改善措置事項説明図

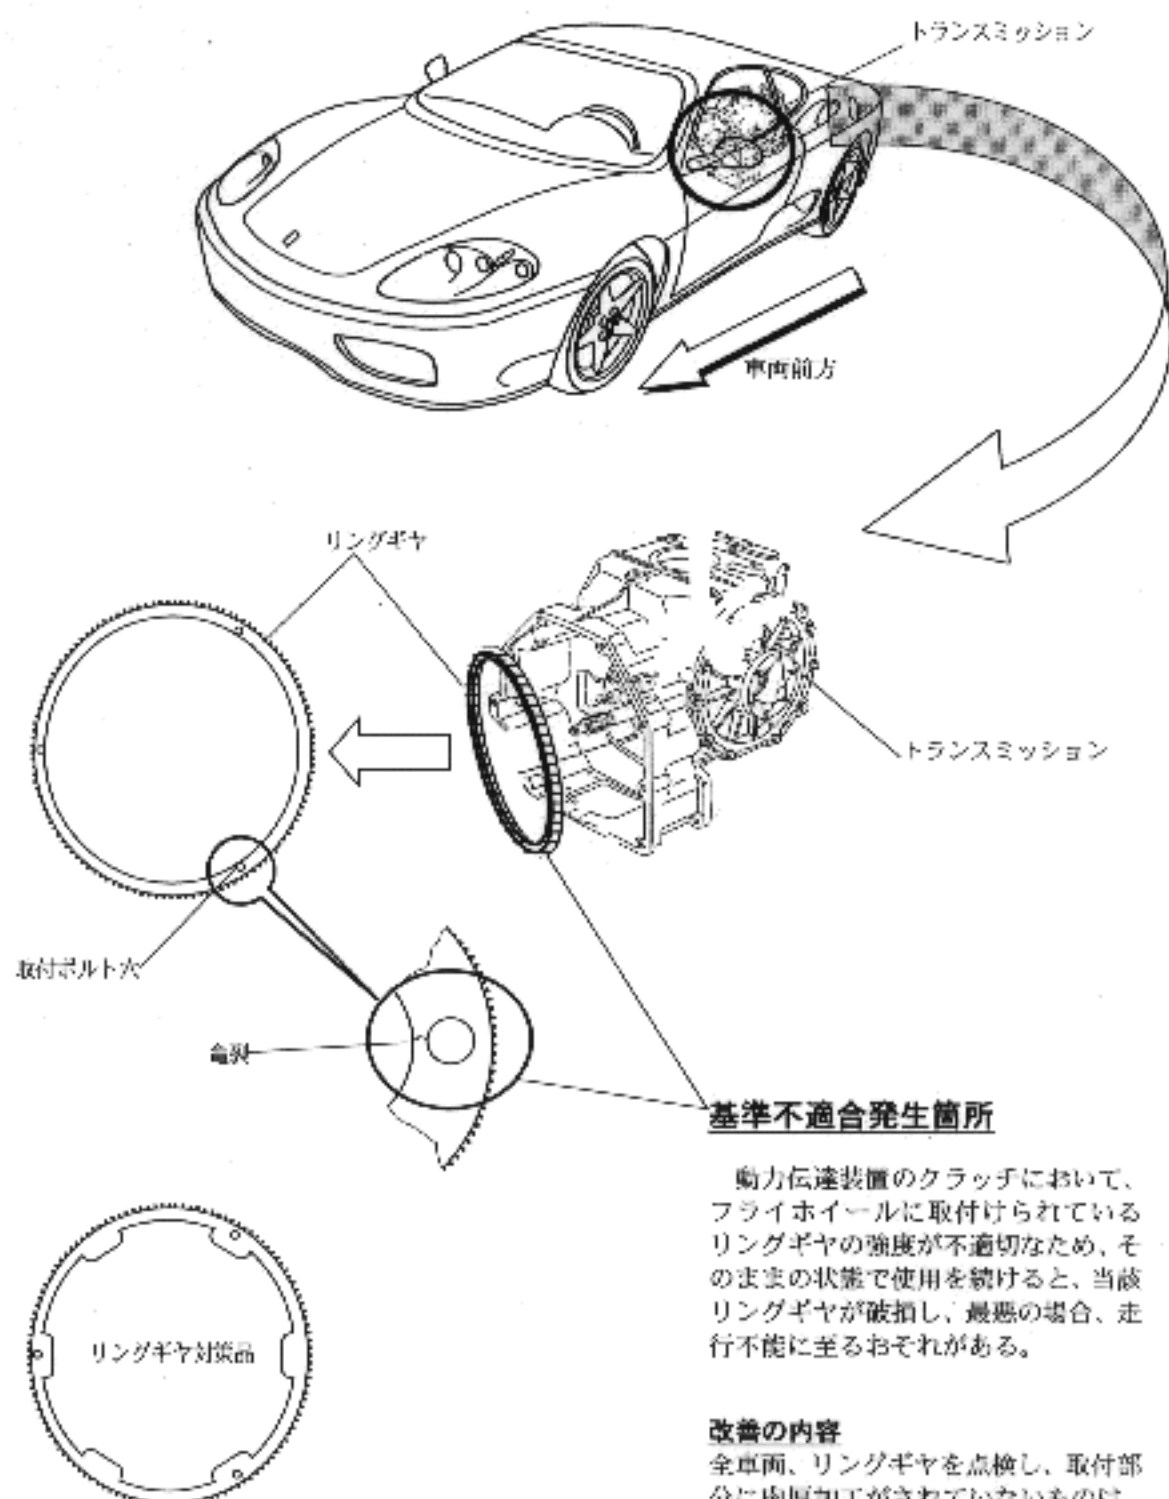
動力伝達装置のクラッチにおいて、フライホイールに取付けられているリングギヤの強度が不適切なため、そのままの状態で使用を続けると、当該リングギヤが破損し、最悪の場合、走行不能に至るおそれがある。

全車両、リングギヤを点検し、取付部分に肉厚加工がされていないものは、当該リングギヤを対策品と交換する。
